【資料 1】

HAW 建家健全性評価(波力、余震重畳)について

令和2年5月28日

国立研究開発法人日本原子力研究開発機構

図 3-3 評価対象とする外壁

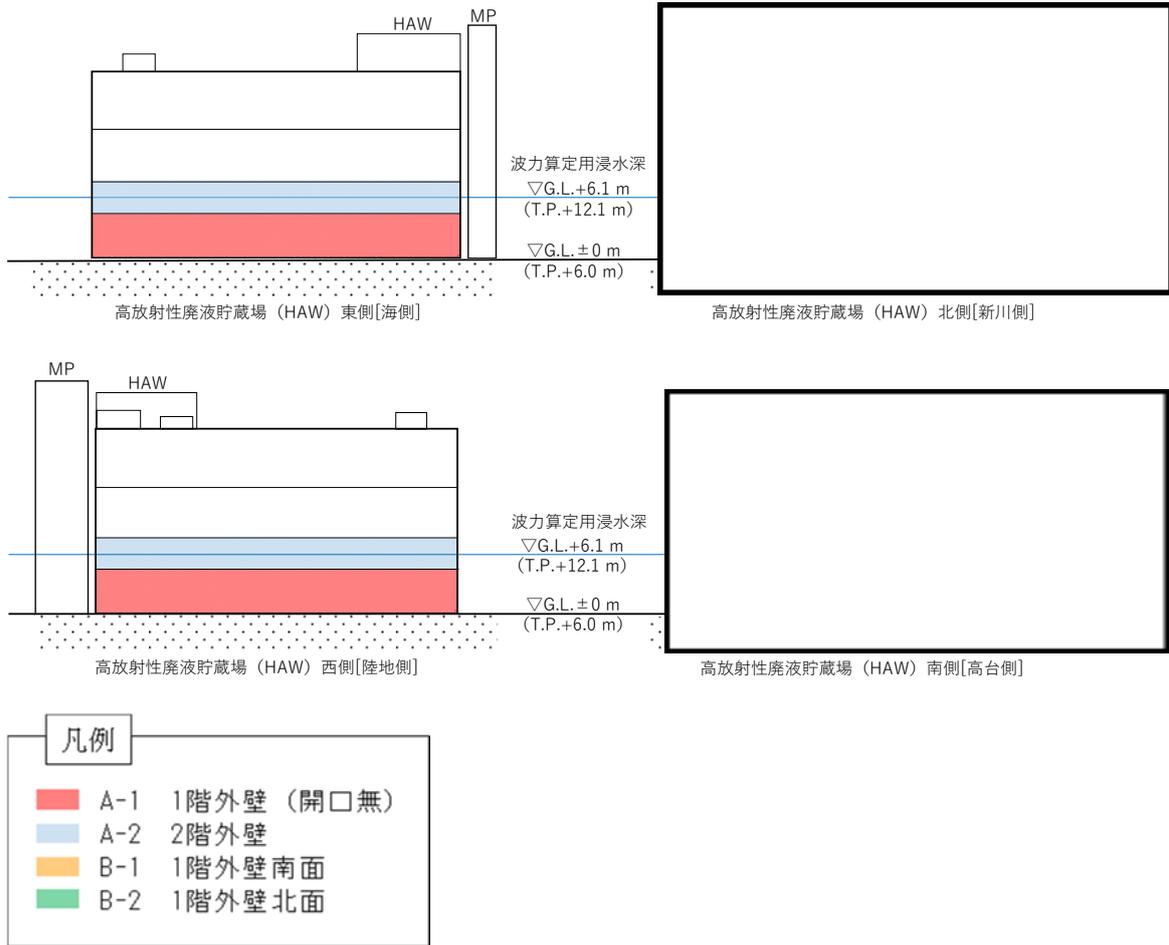
1 階外壁 () 及び 1 階外壁北面 () の応力は短期許容応力以下であるが、1 階外壁南側 () の発生するせん断力は短期許容応力を超えており、補強が必要である。

1 階外壁 () 及び 1 階外壁北面 () の応力は短期許容応力以下であるが、1 階外壁南側 () の発生する曲げモーメント及びせん断力は短期許容応力を超えており、補強が必要である。

一方、1 階外壁南面（）の応力は、ケース 1, 2, 3 いずれにおいても許容限界を超えるため、当該部位に対しコンクリートの増打ち補強を実施する。具体的な補強方法については、令和 2 年 7 月に変更申請を行う。

図14 シール材(難燃性気密防水材料)の耐圧試験の実施状況(R2.3.25実施)

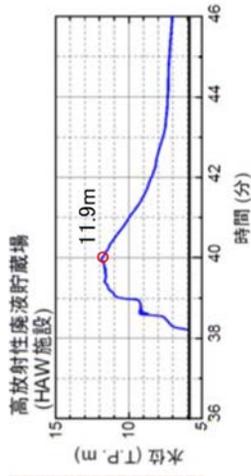
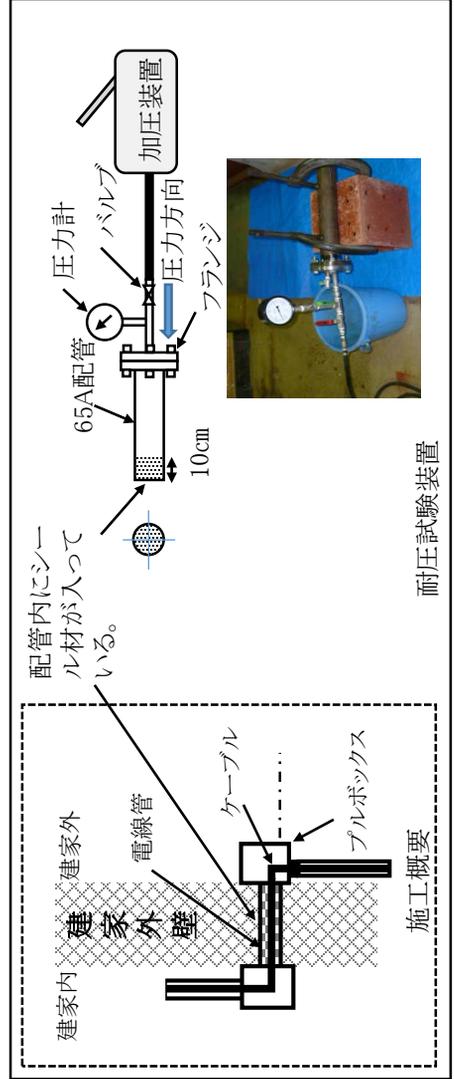
・シール材の水圧試験(令和2年3月実施)の実施状況を図14に示す。

津波を想定した水圧をかけても漏洩が無いことを確認した。

図15 モルタル充填の耐圧試験の実施状況(R2.5.8実施)

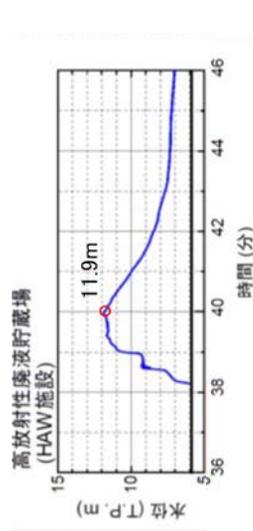
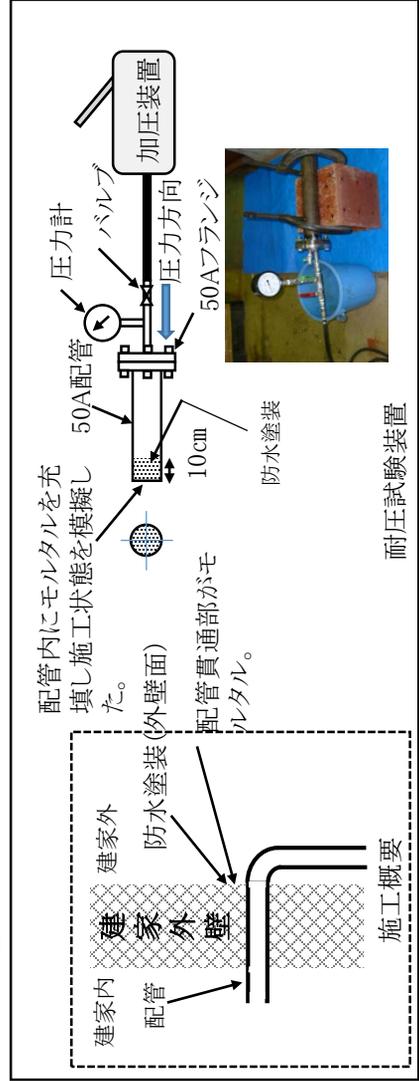
- 本文 5.2 トレンチ等を除く壁貫通配管等の点検にモルタルの耐圧試験の実施状況を追記し追記箇所を下線にて示す。
- 図 15 モルタル充填の耐圧試験の実施状況(R2.5.8 実施)を追加。

・モルタルの水圧試験(令和2年5月実施)の実施状況を図15に示す。

津波を想定した水压をかけて漏洩の有無について確認した。

屋外監視カメラの構成と復旧方法

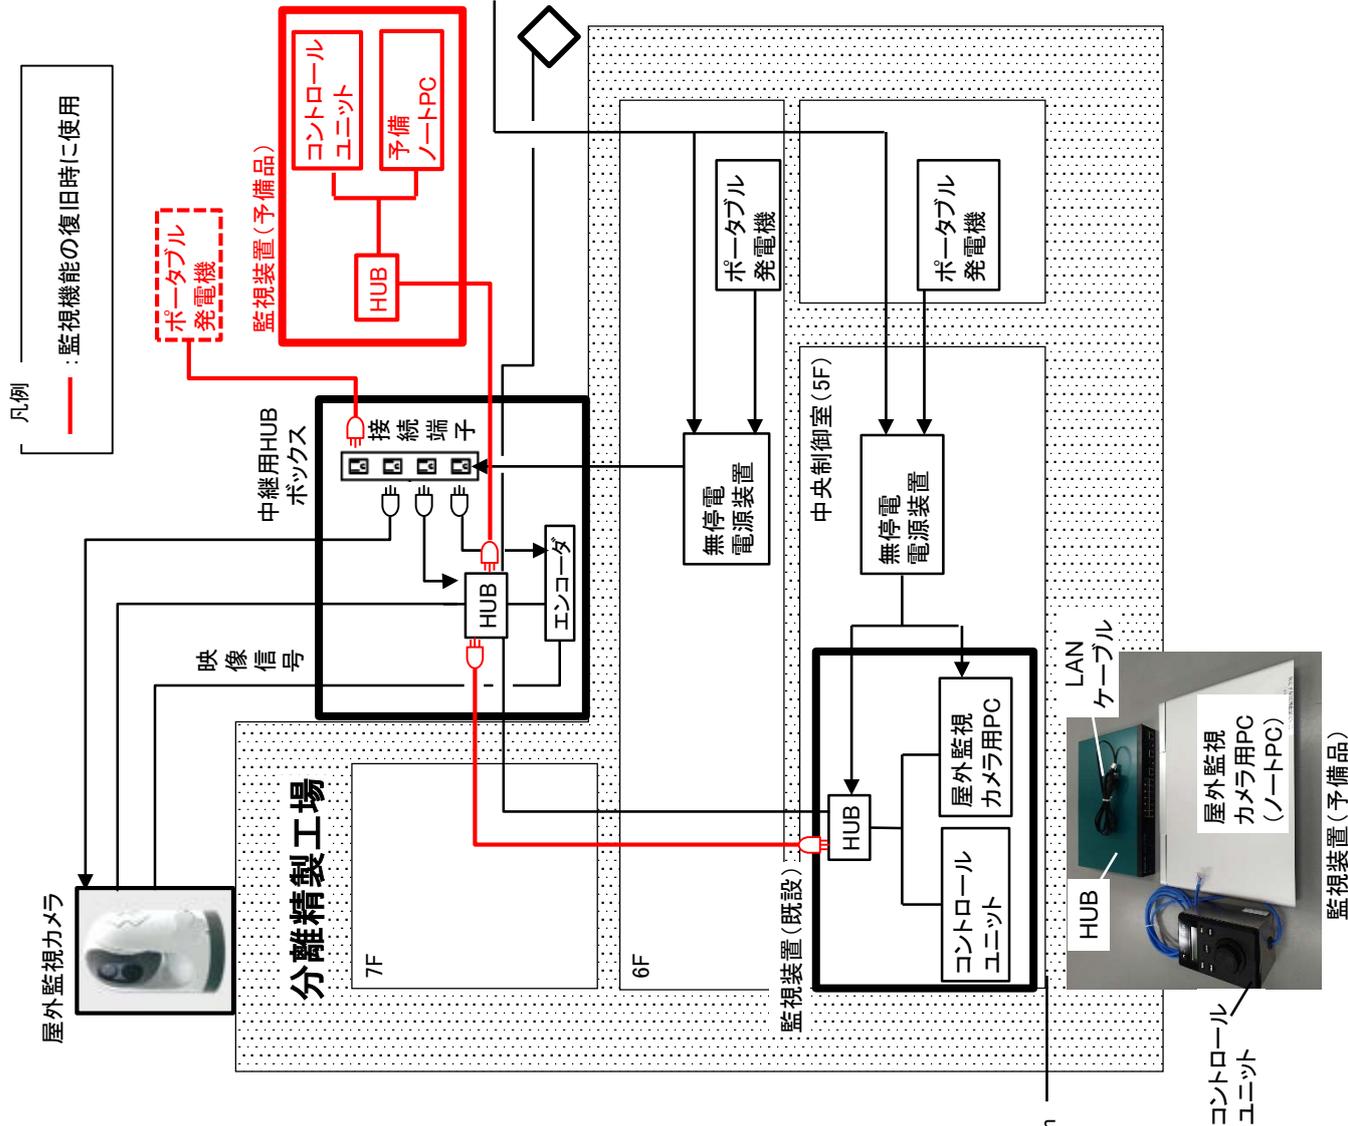
- ・「漂流物影響軽減設備」を「漂流物の影響防止施設」として記載した。
- ・コーキング材等による止水処理に対しては試験により妥当性を確認する旨を追記した。
- ・分離精製工場(MP)の性能目標に係る記載については、防護柵と同様の記載に修正した。また、防護柵及びMPそのものが壊れて漂流物とならない旨の説明を追記した。
- ・防護柵の設計について、支柱間を繋ぐワイヤに関する設計上の位置付けを明確にした。
- ・屋外監視カメラの要求性能について、余震ではなく廃止措置計画用設計地震動に対して機能維持する旨の説明を追記した。
- ・屋外監視カメラについて、機能喪失した場合の記載があるが、機能喪失から津波襲来までの間に機能修復できるとする説明を補足した。

屋外監視カメラは、設計地震動により機能喪失した場合には速やかに復旧できるように要員の常駐する分離精製工場(MP)に設置している。
